TECHNICAL SERVICE POINTER

Technical Service Pointer #: W10545061E REV. ☒ Refrigeration
Supersedes W10545061A, Issue #2
Release Date: February, 2014

KitchenAid, Maytag and Whirlpool 36" Wide French Door Bottom Mount Refrigerators Condensation/Frost on the Ice Maker Fascia

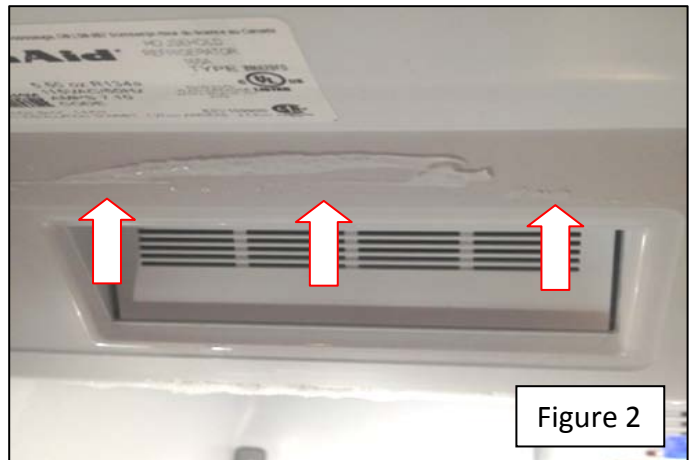
Condensation/Frost builds up on the perimeter of the ice maker fascia in the area indicated in figures 1 and 2.

Under certain ambient conditions or customer usage patterns, condensation/frost may form on the ice maker fascia.

Check gaskets and seals for air infiltration; repair or replace as necessary. If no signs of warm air filtration are found, order and install an updated fascia heater kit (kit includes heater, new adaptor, adaptor seals and rear cabinet seal).

26 cubic foot models only, order fascia heater kit number W10628737.

29 cubic foot models only, order fascia heater kit number W10619962.

29' Models (Grey Interior Only): KFIV29PCMS00, KFIV29PCMS01, KFIV29PCMS02, order W10648070.

Figure 1

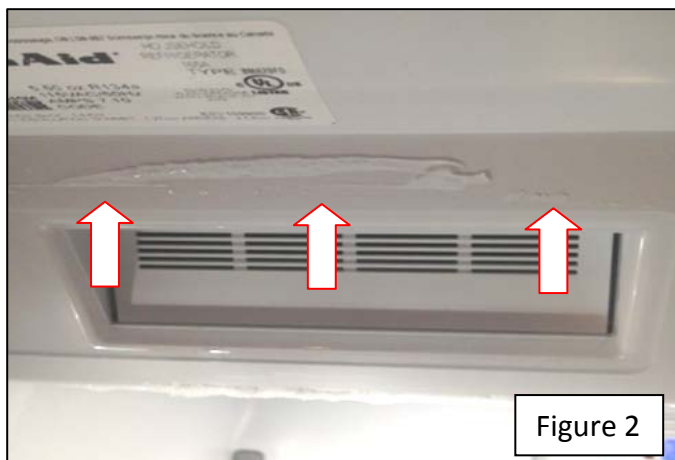
De la condensation/du givre s'accumule sur le pourtour de la face avant de la machine à glaçons dans la zone indiquée sur les figures 1 et 2.

Dans certaines conditions atmosphériques ou d'utilisation, de la condensation/du givre peut se former sur la face avant de la machine à glaçons.

Vérifier rondelles et joints à la recherche d'infiltrations d'air; réparer ou remplacer comme il convient. Si l'on ne trouve aucun signe d'infiltration d'air chaud, commander et installer une trousse mise à jour de chauffage de face avant (inclut un élément chauffant, un nouvel adaptateur, des joints pour adaptateur et un joint de meuble arrière).

Pour les modèles de 26 pieds cubes uniquement, commander une trousse de chauffage de face avant numéro W10628737.

Pour les modèles de 29 pieds cubes uniquement, commander une trousse de chauffage de face avant numéro W10619962.

Pour les modèles de 29 pi (intérieur gris uniquement) : KFIV29PCMS00, KFIV29PCMS01, KFIV29PCMS02, commander la trousse numéro W10648070.

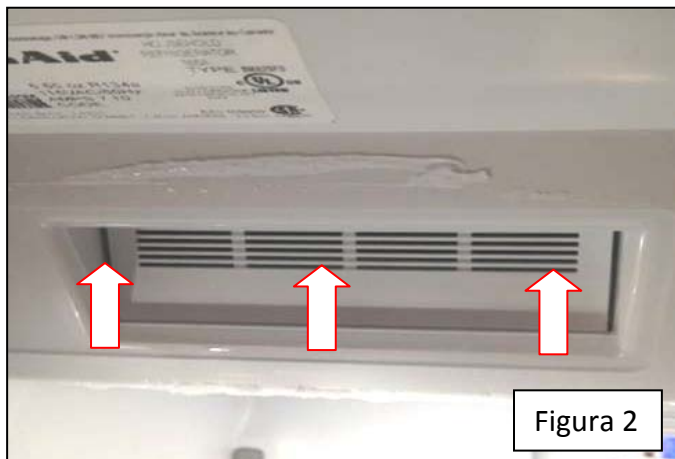
Se acumula condensación/escarcha en el perímetro del tablero de la fábrica de hielo en el área indicada en las figuras 1 y 2.

Bajo ciertas condiciones ambientales y/o uso habitual por parte del cliente, se puede formar condensación/escarcha en el tablero de la fábrica de hielo.

Controle las empaquetaduras y sellos para verificar la presencia de filtraciones de aire; repare o reemplace si fuera necesario. Si no se encuentran signos de filtración de aire caliente, ordene e instale un juego actualizado de calentador de tablero (el juego incluye un calentador, un adaptador nuevo, sellos de adaptador y sello posterior de gabinete).

Solo para modelos de 26 pies cúbicos, ordene un juego de calentador de tablero número W10628737.

Solo para modelos de 29 pies cúbicos, ordene un juego de calentador de tablero número W10619962.

Modelos de 29' (interior gris solamente): KFIV29PCMS00, KFIV29PCMS01, KFIV29PCMS02, ordene W10648070.
